**AVIS SÉCURITÉ**  
**RÉSEAU AÉRIEN DE DISTRIBUTION**  
**2005-03.1**  
**INCIDENT / PALONNIER À TRANSFORMATEUR**

**À diffuser à tout le personnel du réseau aérien de distribution**

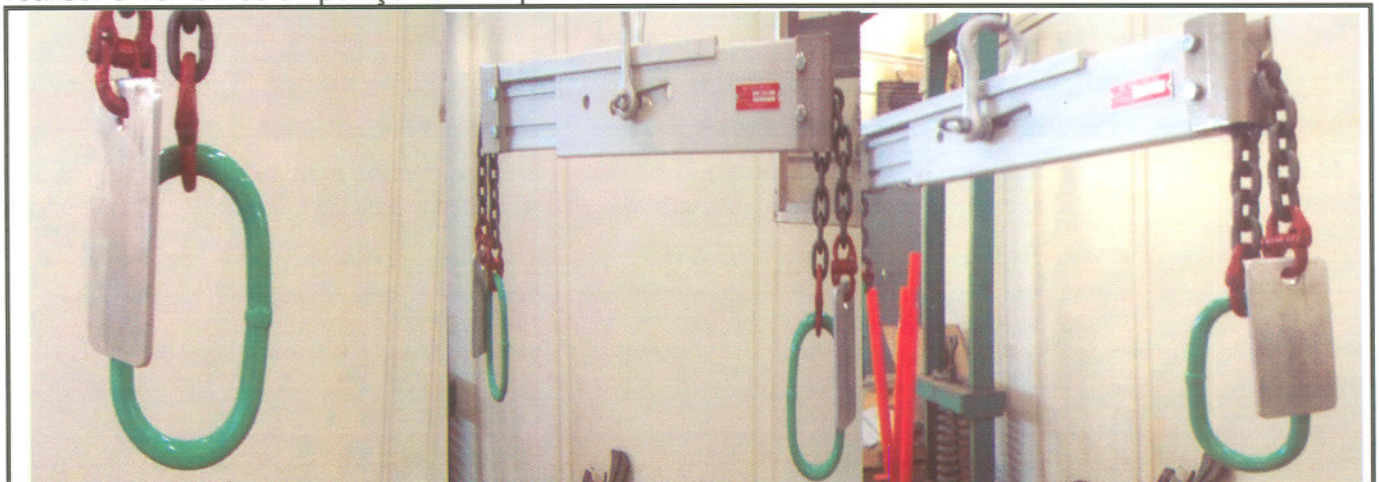
En conséquence, il est recommandé de maintenir l'usage de cet équipement. Toutefois, une revue de conception a permis de constater que la présence des grands maillons installés sur les chaînes peuvent induire à l'erreur et être utilisés par les monteurs pour soulever les transformateurs.

Ces maillons avaient été installés pour faciliter la mise en place du palonnier lors de travaux en poteau. Il a été démontré que leurs utilisations diminuaient sensiblement la tenue mécanique du palonnier.

Il est donc convenu de faire retirer ces anneaux et de les remplacer par deux plats en aluminium afin d'éviter la répétition de cette erreur ce qui permettra de ne pas perdre les chaînes. Les photos ci-dessous montrent le nouveau montage proposé. Veuillez donc communiquer directement avec le fabricant pour obtenir ces pièces afin de procéder localement au retrait des grands maillons. Notez que le démontage du maillon de raccord en atelier local est simple à réaliser si l'on utilise un poinçon de 1/8 po.
